女川原子力発電所第2号機 工事計画審査資料	
資料番号	02-他 F-19-0009_改2
提出年月日	2021年4月8日

地下水位低下設備に係る設置変更許可申請書の記載内容との比較表

2021年4月

東北電力株式会社

図 3.3-8 浸透流解析を用いた設計用揚圧力・設計用地下水位の設定フロー

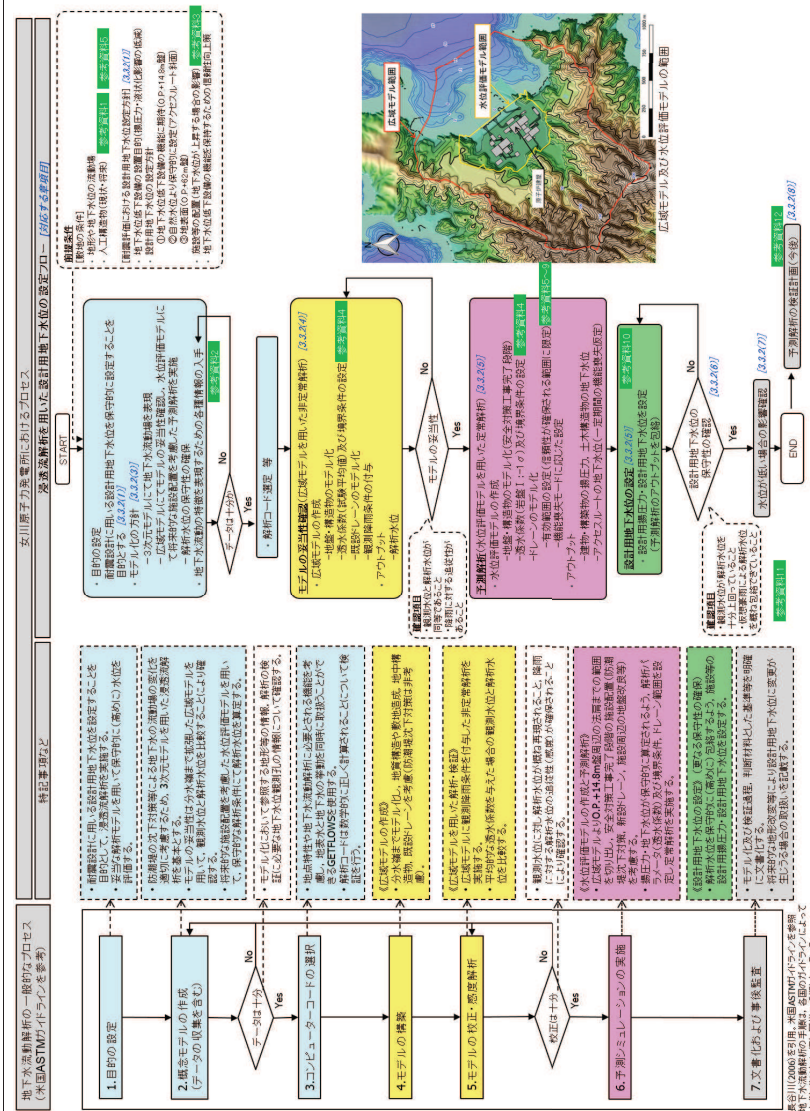
・詳細設計を踏まえ具体化した事項  
 (工事計画認可では、標準的なフローを参考に構成を見直し、(A)～(F)の要素を再構成。なお、工事計画認可では「水位が低い場合の影響検討」を追加しているが、基本的な解析プロセスに変更はない。)

図 3-1 耐震評価において地下水位の影響を受ける可能性のある施設等

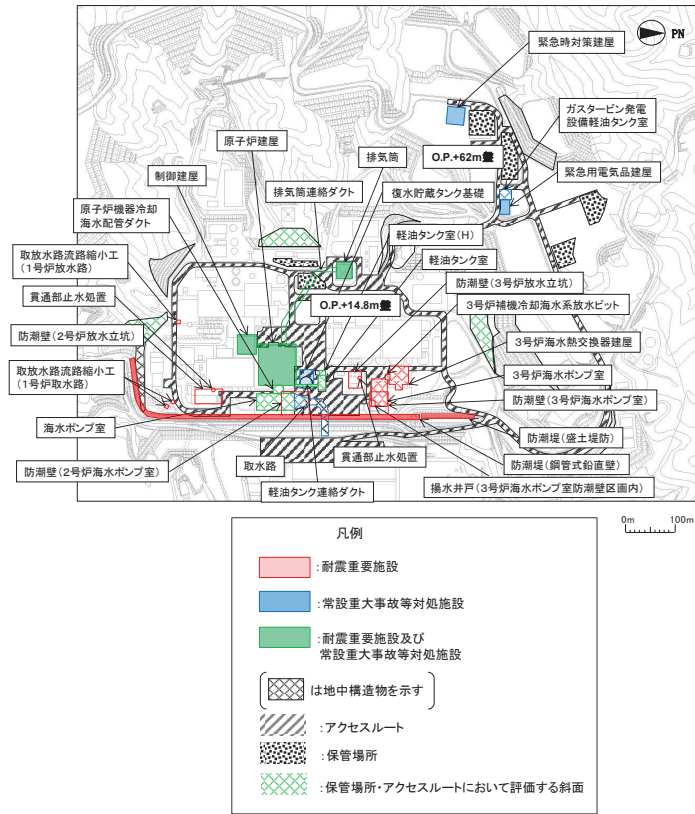
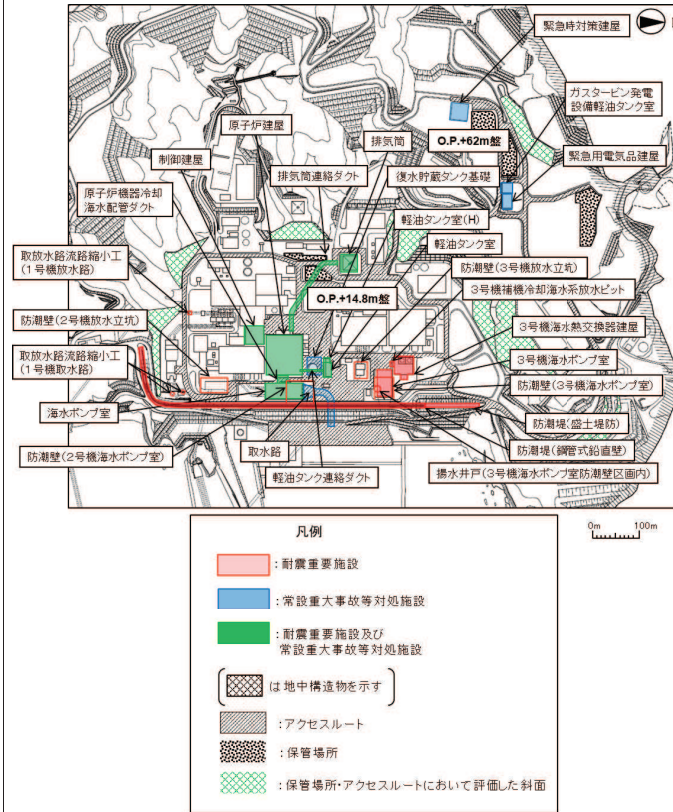
補足-600-1 地盤の支持性能について  
 ・詳細設計を踏まえ具体化した事項  
 (工事計画認可では設計において地下水位の影響を受けない貫通部止水処置を記載削除)

図 3.3-54 防潮堤沈下対策による影響範囲と今後の地下水位観測計画

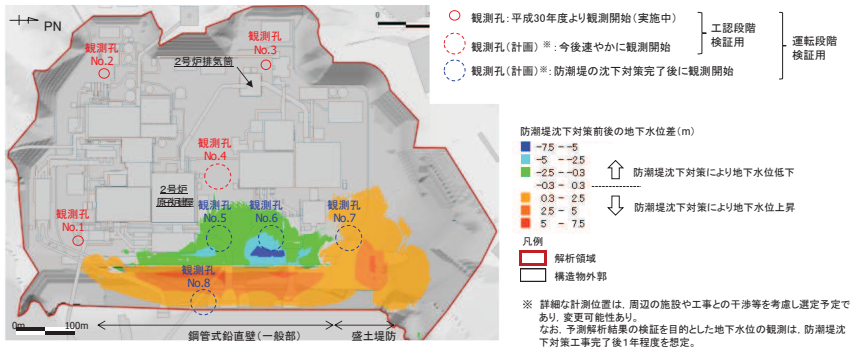
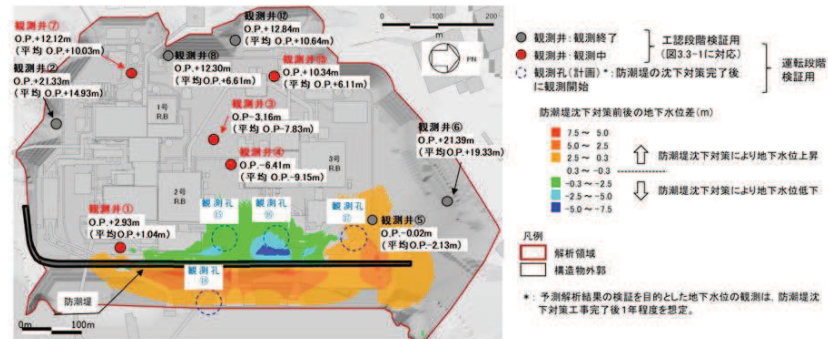
・記載表現の相違  
 (工事計画認可では観測データを追加し説明。防潮堤沈下対策完了後の観測計画は変更なし)

図 4-3 系統構成図

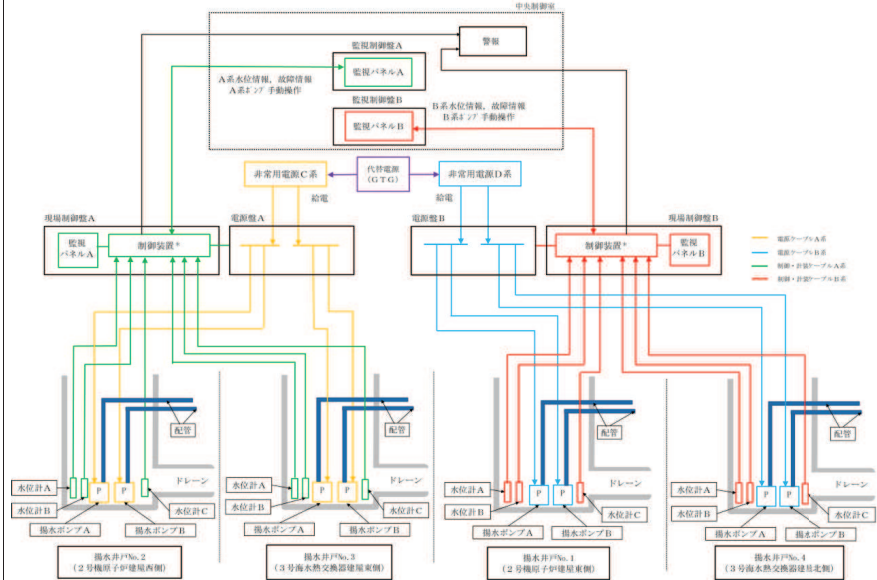
・ 詳細設計を踏まえ具体化した事項  
 (電源機能について電源盤及び電路を追加し、単一故障及び技術基準規則の要求踏まえた機能喪失要因を再整理した。)

・ 詳細設計を踏まえ具体化した事項  
 (揚水井戸単位で多重性を確保した設計に加え、揚水井戸内の揚水ポンプ及び水位計を多重化し、単一故障を考慮しても、各揚水井戸の排水機能及び監視・制御機能を維持する設計とした。)

図5-4 既設ドレーンの期待範囲の設定 (Step①)

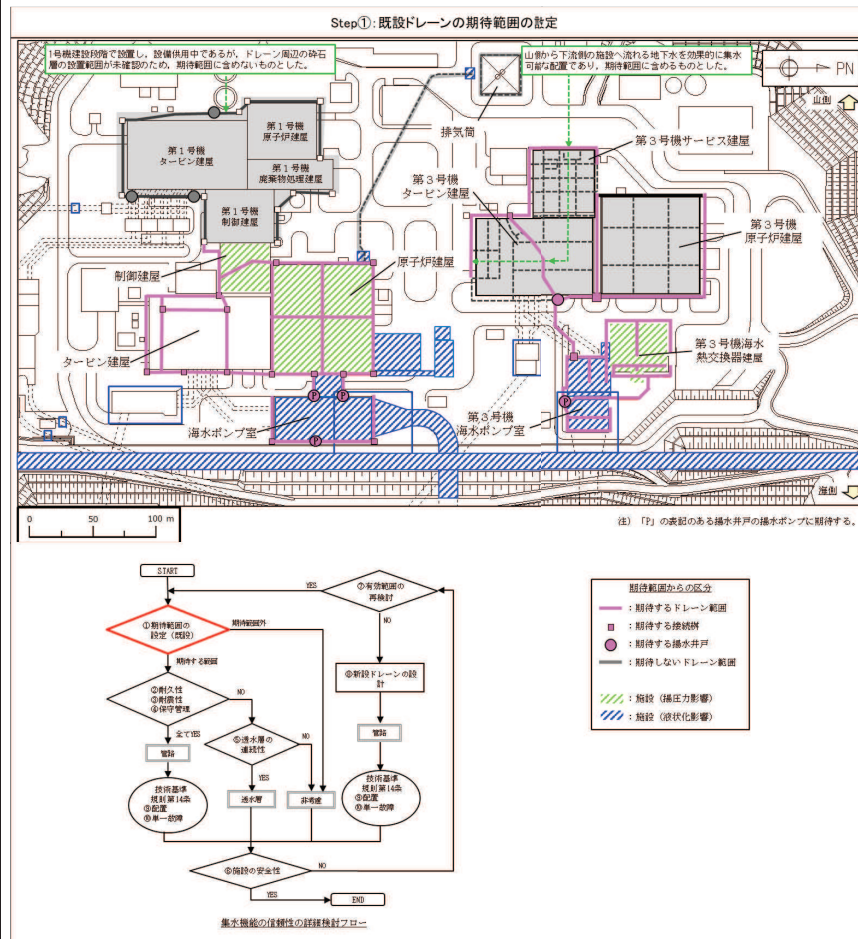
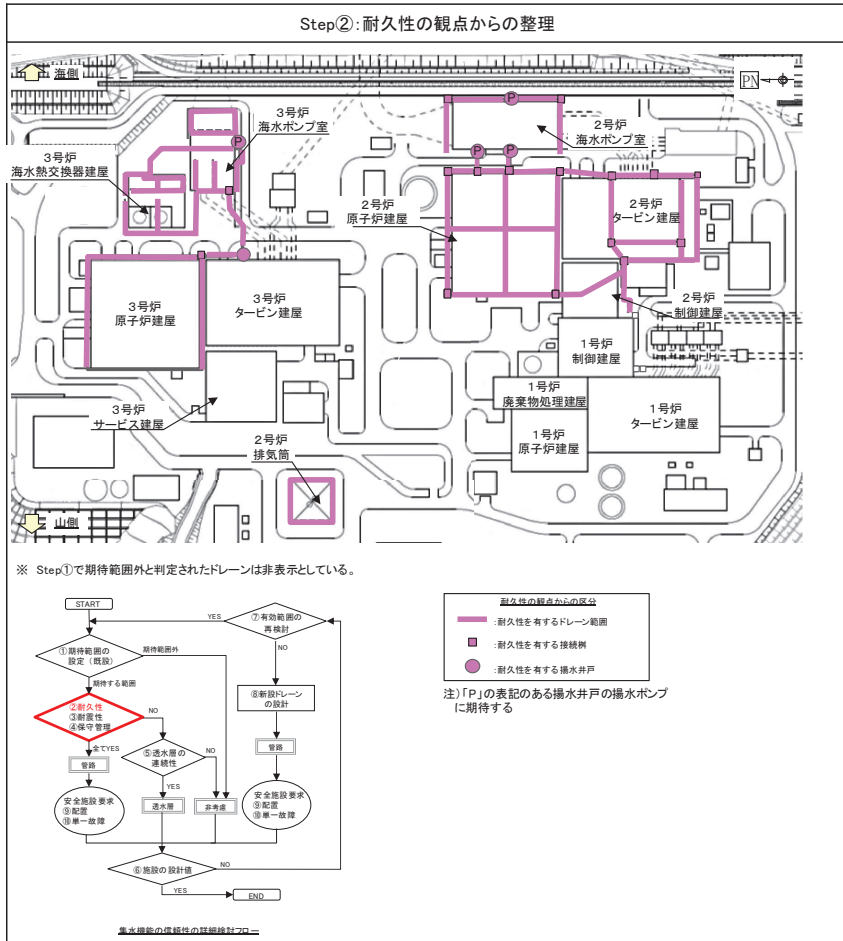
・詳細設計を踏まえ具体化した事項  
 (3号機エリアの一部は、山側から下流側へ流れる地下水を効果的に集水可能であるため、期待範囲に含めるものとした。また、詳細設計段階における検討を踏まえ、排気筒周辺にはドレーンを新設せず、安全性を確保する方針とした。)

図 5-6 管の耐震性・透水層の連続性の観点からの整理結果 (Step③・⑤)

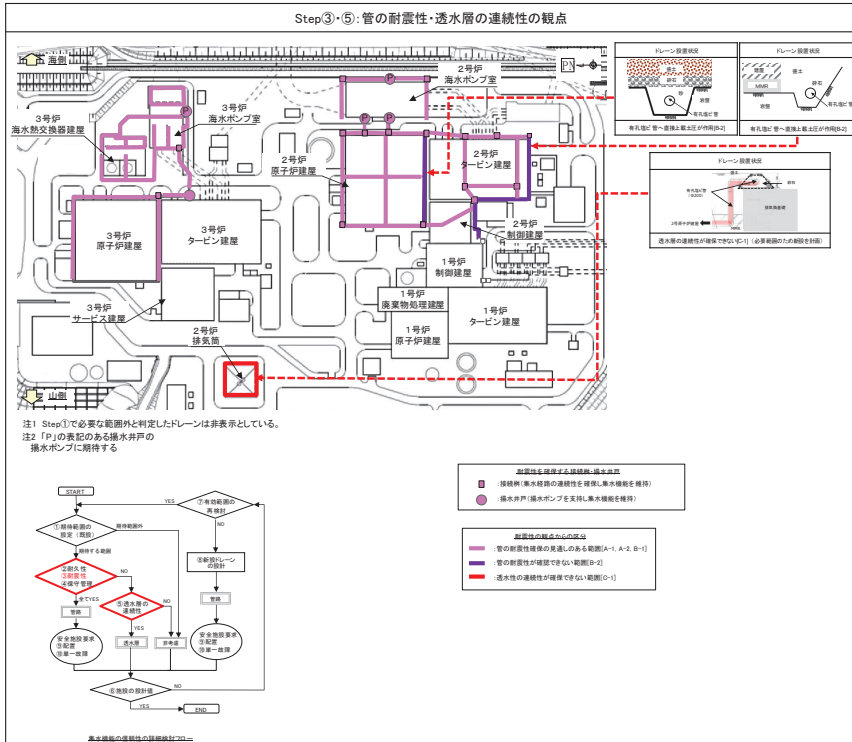
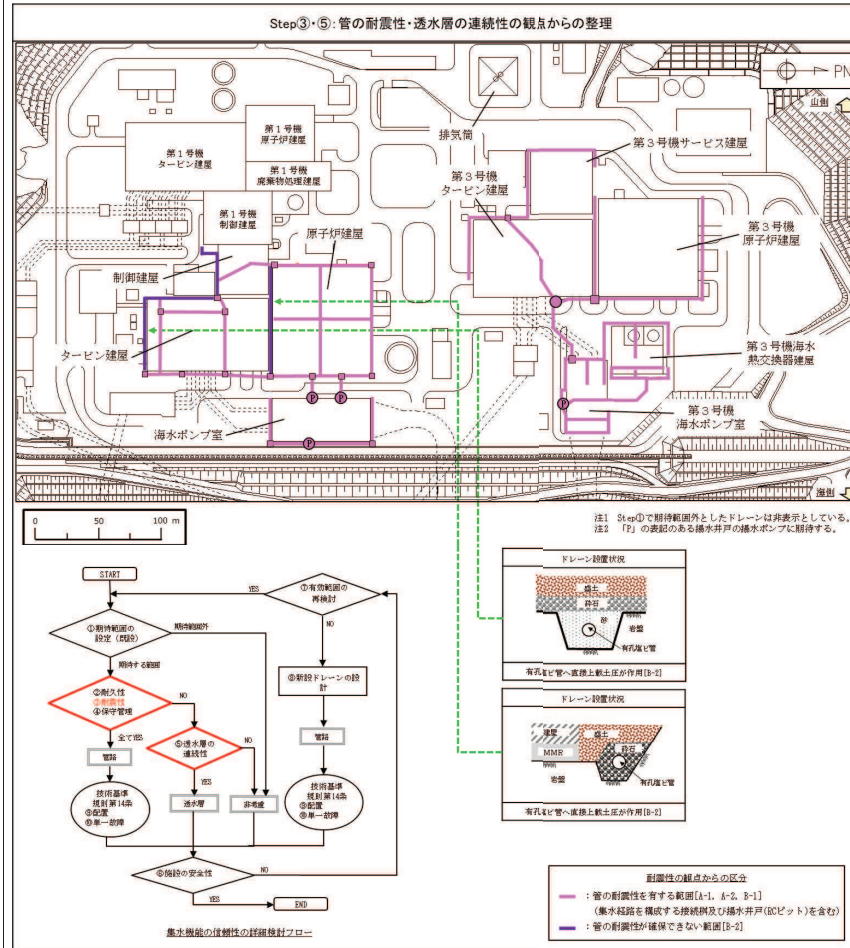
・記載表現の相違  
 (最終的に管路として扱うドレーンの耐震性の確認結果は、別途耐震計算書にて説明)

図5-7 管の保守管理の観点からの整理結果 (Step④)

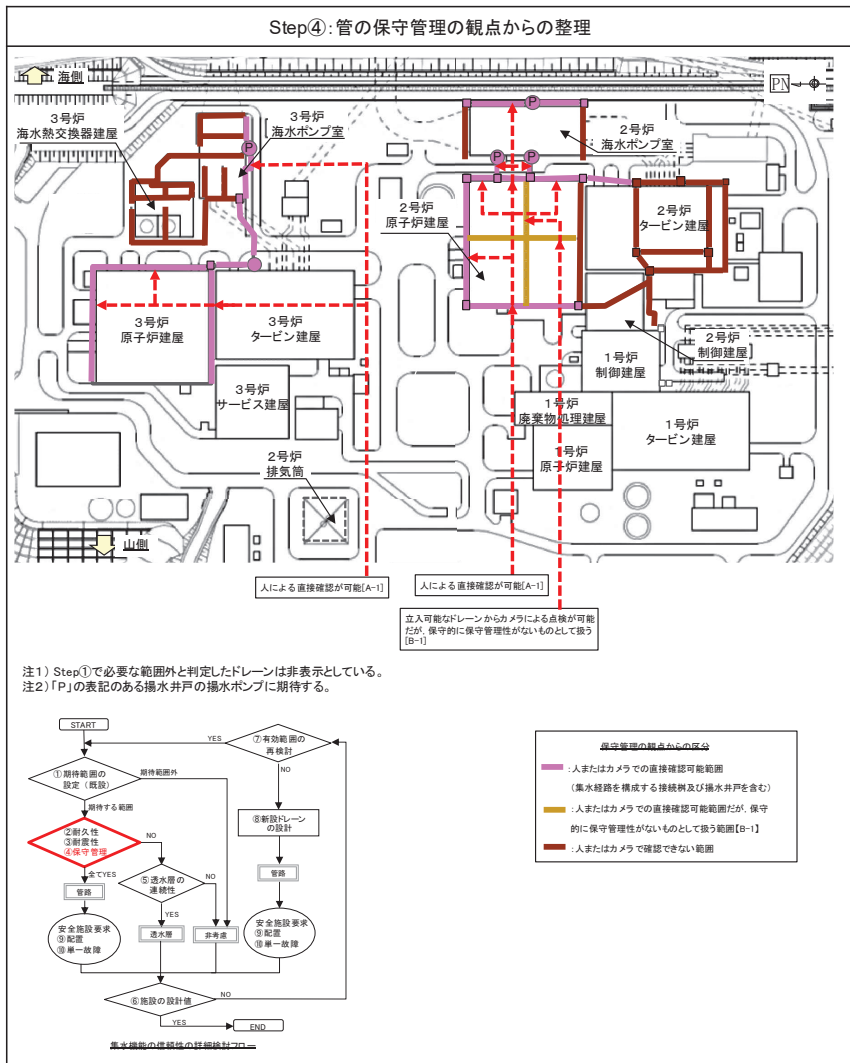
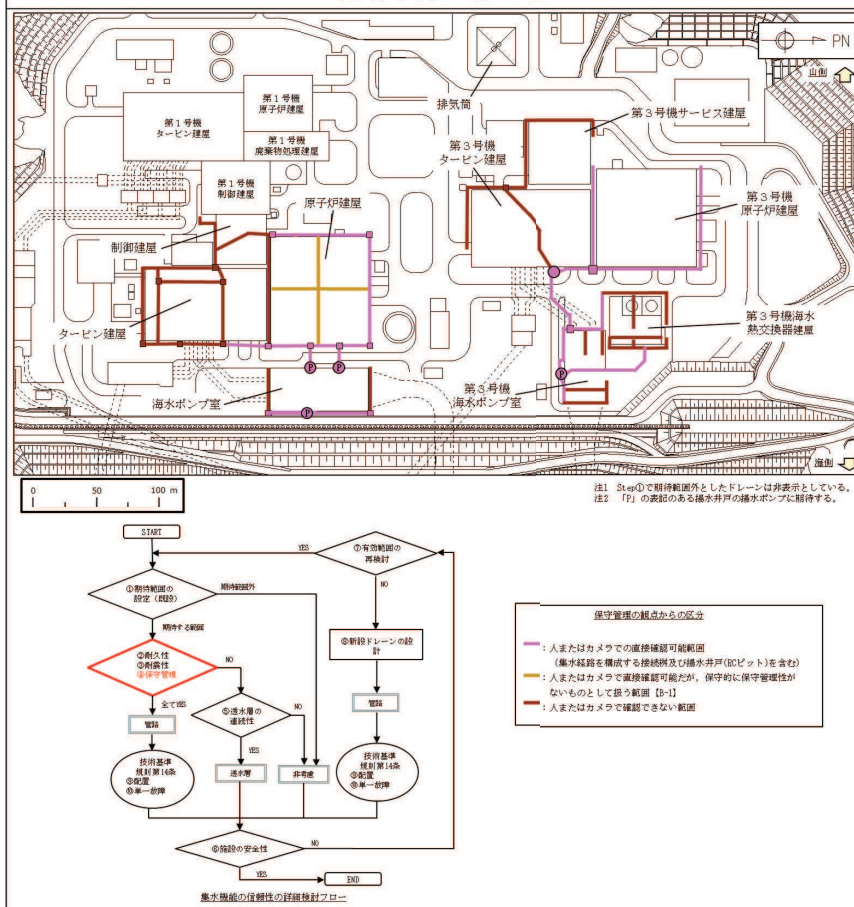
・記載表現の相違  
 (設置変更許可同様、管径により保守管理性を区分)

図 5-10 新設ドレーン要否の観点からの整理結果 (Step⑧)

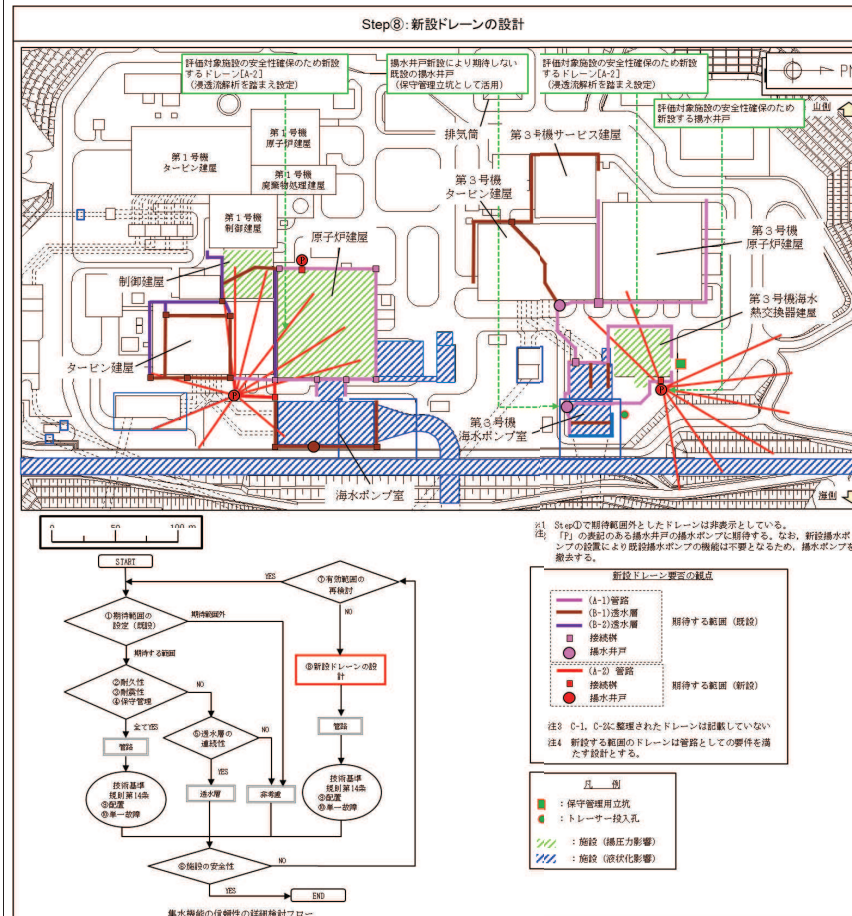
・詳細設計を踏まえ具体化した事項  
 (詳細検討結果を踏まえ、2号機排気筒へは新設を行わず、2号機原子炉建屋と3号機海水熱交換器建屋周辺にドレーンを新設することで安全性を確保する設計とした。新設ドレーンの配置は浸透流解析結果を踏まえ設定した。なお、施設直下の既設ドレーン(φ50mm有孔塩ビ管)は設置変更許可同様考慮しない設計とした。)

図 5-11 安全設備の要求性能確保の見通しの観点からの整理結果 (Step 9・10)

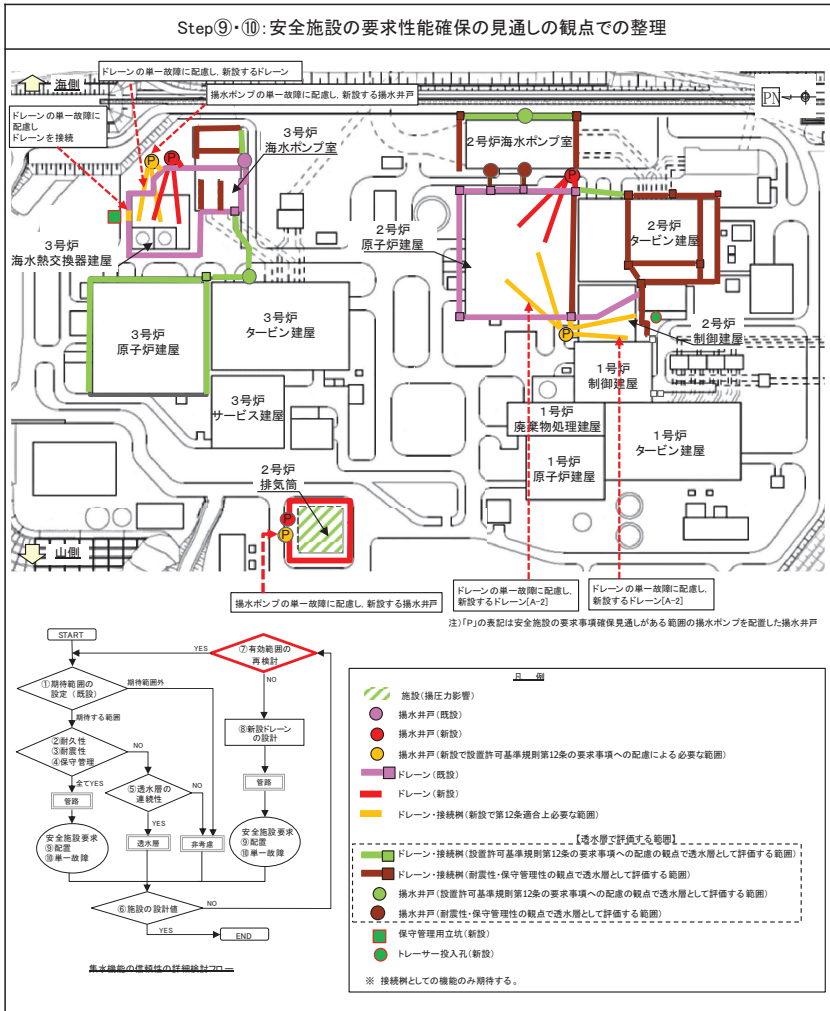
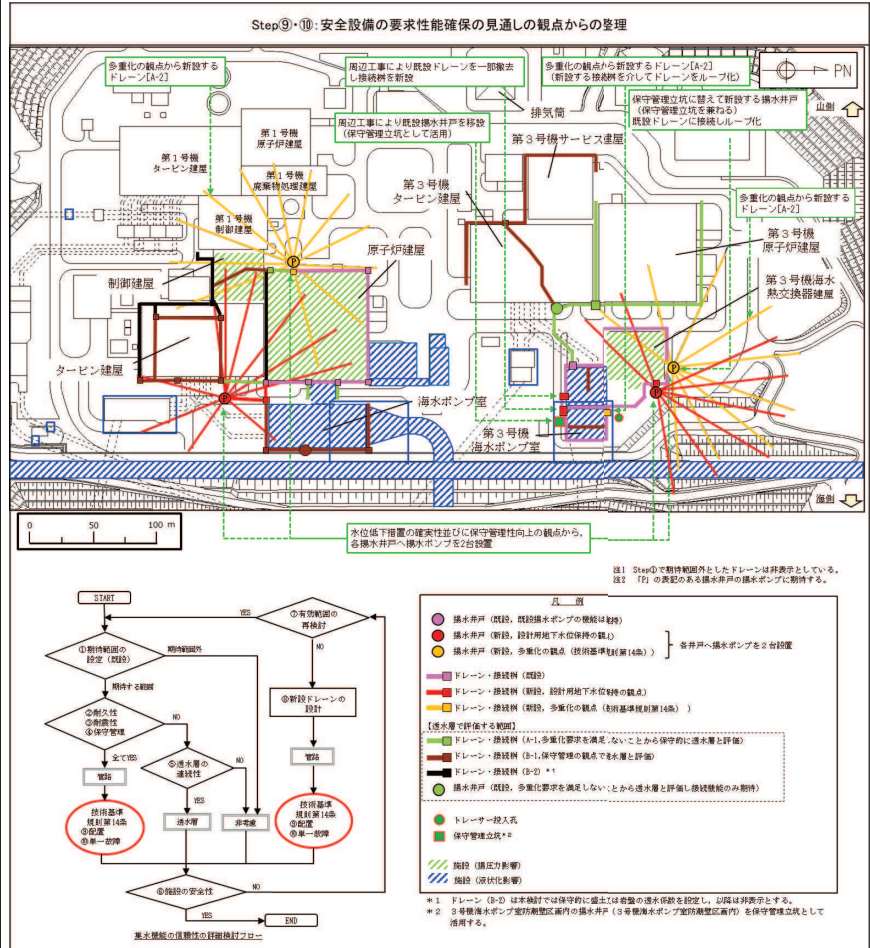
・ 詳細設計を踏まえ具体化した事項  
 (設置変更許可同様、揚水井戸・ポンプの多重化(各エリア2系統設置)等を行う。なお、詳細設計段階の検討を踏まえ、各揚水井戸へ揚水ポンプを2台設置する設計とした旨を記載。)

図5-12 地下水位低下設備の設定結果（まとめ）

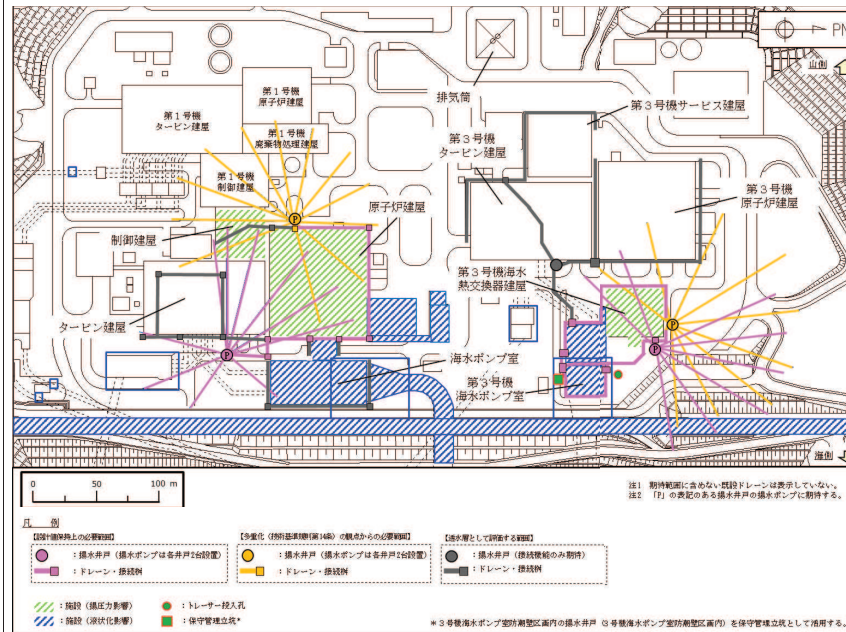
・詳細設計を踏まえ具体化した事項（設置変更許可と同様のフローに基づき工事計画認可における詳細設計（工事計画認可で実施した浸透流解析を含む）も踏まえ検討した結果、設置変更許可よりドレーン配置・構成が変更となっている。）
